Kokkolan kaupunki
ASEMAKAAVA – Isonkedontien länsipuoli

Kaavaselostus 20.9.2023 / 5.2.2024

Liite 3 Tiivistelmä valmisteluvaiheen lausunnoista ja mielipiteistä sekä kaavanlaatijan vastineet

Liite 4 Tiivistelmä ehdotusvaiheen lausunnoista ja muistutuksista sekä kaavanlaatijan vastineet

Kuva 20. Kaavaluonnos 26.4.2023

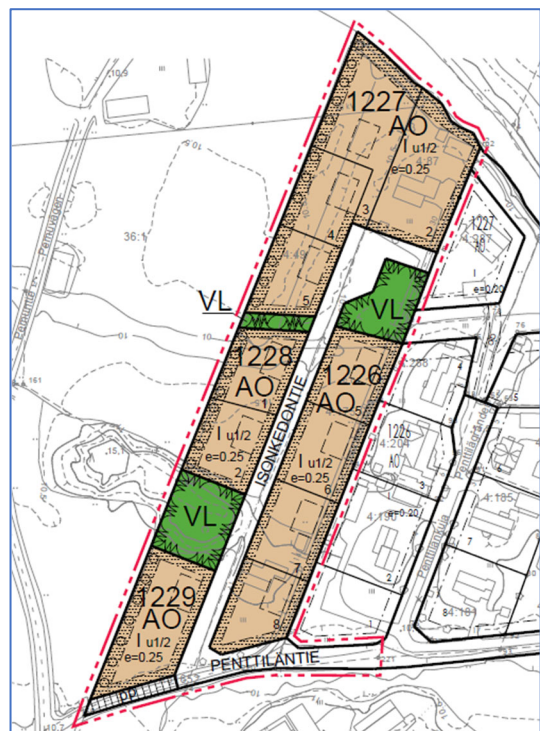
- Luonnos ei täysin voimassa olevan yleiskaavan mukainen.
- Selostukseen ja kaavamääräykseen korjattava, että alue sijoittuu RKY-alueelle. Suunnitelmat eivät saa olla ristiriidassa valtakunnallisesti merkittävien rakennettujen kulttuuriympäristöjen ominaisluonteen ja erityispiirteiden kanssa, mihin viitaten kaavamääräykset eivät riittävästi ohjaa rakentamista.
- Tulvavaara, happamat sulfaattimaat sekä kunnallistekniset verkostot huomioitava suunnittelussa.

- Pyydämme dokumenttien jakelun laajentamista sekä kommentointiin lisää aikaa.
- Kulku alueelle tulee säilyttää Pernuntien kautta, kuten tähänkin asti.
- Puro tulee säilyttää ja se pitää ilmetä kaavasta.
- Tonttimäärä suuri. Voisiko tonttien kokoa suurentaa.

2. Kaavasunnittelualue sijoittuu valtakunnallisesti merkittävään rakennettuun kulttuuriympäristöön (RKY) ja sen keskeisellä osalla olevaan maisemanäkymään. RKY –alueet ovat valtioneuvoston päätöksellä otettu maankäyttö- ja rakennuslakiin perustuvien valtakunnallisten alueidenkäyttötavoitteiden tarkoittamaksi inventoinniksi. Inventoinnin kohteet tulee huomioida alueidenkäytön suunnittelun lähtökohtana. Museon näkemyksen mukaan tätä ei ole huomioitu kaavaluonnosvaiheen suunnittelussa.

RKY –kuvauksen mukaan alueen ominaispiirteet ovat perinteistä viljelysmaisemaa, johon liittyy talouskeskusten muodostama maisemallinen elementti. Suunniteltu pientaloalueen laajennus säännöllisine ruutukaavoineen ei täytä edellä olevaa kuvausta. RKY -alueen mahdollinen täydennysrakentaminen tulee yksiselitteisesti sopeuttaa kulttuuriympäristön ominaisluonteeseen ja erityispiirteisiin (Maankäyttö- ja rakennuslaki 24§).

Edellä esille tuoduilla perusteilla asemakaavaluonnosta ei voida pitää nykymuodossaan toteuttamiskelpoisena.

Valmisteluvaiheen kuulemisen jälkeen kaavaehdotukseen on tehty muutoksia kuulemisessa saatuun palautteeseen perustuen seuraavasti:

- Yksi tontti poistettu sekä tontti- ja viheraluesijoittelua muutettu
- Isonkedontien katulinjausta muutettu
- Annettu rakennustapaa koskevia määräyksiä erillispientalojen korttelialueelle (AO)
- Kerroskorkeus muutettu I u2/3
- Istutettava puurivi alueen länsirajalta poistettu
- Lisätty ajoneuvoliittymäkielto Penttiläntien ja Isonkedontien risteysalueelle
- Lisätty yleismääräys happamien sulfaattimaiden huomioimisesta
- Tarkennettu yleismääräystä RKY-alueelle sijoittumisesta

1. Kaavaselostukseen päivitetty lausunnossa esitetyt tiedot arkeologista kulttuuriperintöä koskien.
2. RKY-alue sekä sen ominaispiirteet on huomioitu kaavaehdotuksessa lausuntoon perustuen. Luonnoksessa esitetty ruutukaava on päivitetty ehdotuksessa perinteistä viljelysmaisemaa mukailevaksi asemakaavan laajennukseksi, missä tontit rakennuksineen on osoitettu alueelle siten, että ne muodostavat sisäpihamaisia neljän tontin kokonaisuuksia, joiden välillä kulkee Isonkedontie. Kaavaehdotukseen yksi tontti on poistettu, minkä johdosta alueelle on saatu lisää väljyyttä. Tonttien väliset katuosuudet eli ns. sisäpihat on osoitettu muuta katualuetta leveämpinä. Lisäksi nykyinen pihapiirin ja peltoalueiden polveileva raja on huomioitu tonttien sijoittelun lisäksi puurivin poistamisella sekä osoittamalla erityisesti alueen länsirajalle leveähköjä viheralueita.
Kaavamääräyksiä on tarkennettu kattomuodon ja -kaltevuuden, väriyksen, julkisivumateriaalin sekä ikkunasuhteiden osalta siten, että rakentaminen sopeutuu RKY-alueen ominaispiirteisiin ohjaten rakentamista pohjalaistalotyylisiin. Selostukseen on lisätty viitekuva yleismääräysten mukaisen talon julkisivusta.

Kuva 21. Kaavaehdotus 20.9.2023

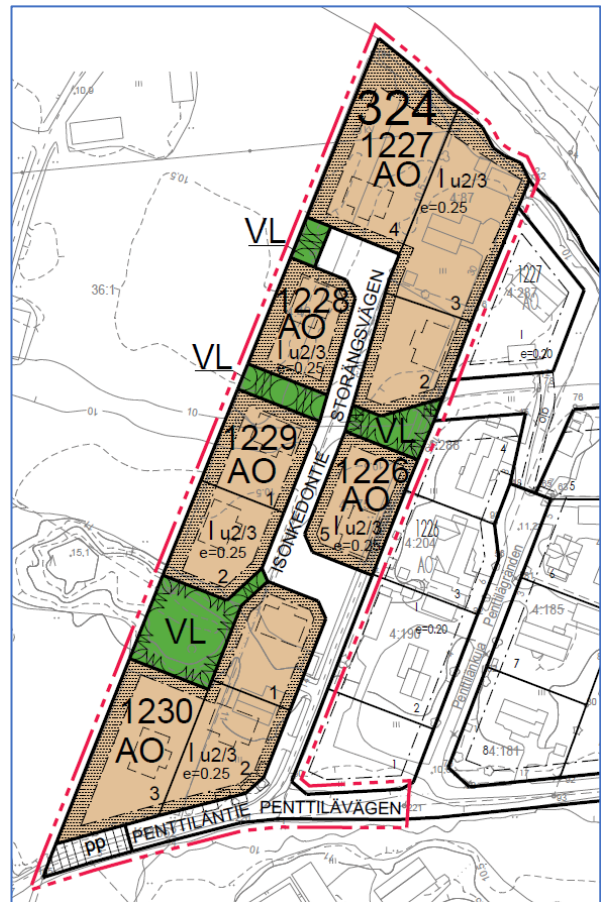
- Kaavakartan ja havainnekuvien perusteella alue jää vielä ympäristöönsä nähden jokseenkin tiiviiksi. Uuden alueen rakennetta voisi vielä keventää.

- Ei lausuttavaa arkeologisen kulttuuriperinnön suhteen.
- Vaikka rakennuspaikkoja on vähennetty kaavaehdotusvaiheeseen tultaessa, ruutukaavamainen tonttijako rikkoo edelleen maisemaa vastoin RKY –alueesta annettua kuvausta.
- Kaavan laadinnassa on otettava huomioon voimassa oleva osayleiskaava, Kokkolan kaupungin strateginen ja oikeusvaikutteinen aluerakenneyleiskaava sekä valtakunnallinen rakennettu kulttuuriympäristörajaus. Asemakaavaehdotus on kaikkien näiden vastainen.

- Ei ole huomioitu lausunto 5:ssä kohdassa 2 olevia lausuntoja, mielipide 1 kohdassa 2 mainittuja seikkoja tai mielipide 2 kohdassa 1, 2 ja 3 mainittuja seikkoja.
- Kulku kaavaehdotusalueelle tulee järjestää Kälviäntieltä Pernuntien kautta.

- Kaavaluonnos 26.4. olisi ollut huomattavasti vähemmän kuormittava ratkaisu.

Ehdotusvaiheen kuulemisen jälkeen alueen länsiosan tonttien länsirajalta poistettiin istutettava alueen osa teknisenä muutoksena, perustuen ehdotuksesta saatuun palautteeseen. Lisäksi kaavaselostukseen on tuotu ehdotusvaihetta koskevat tiedot kohtaan 4.1.3.2.
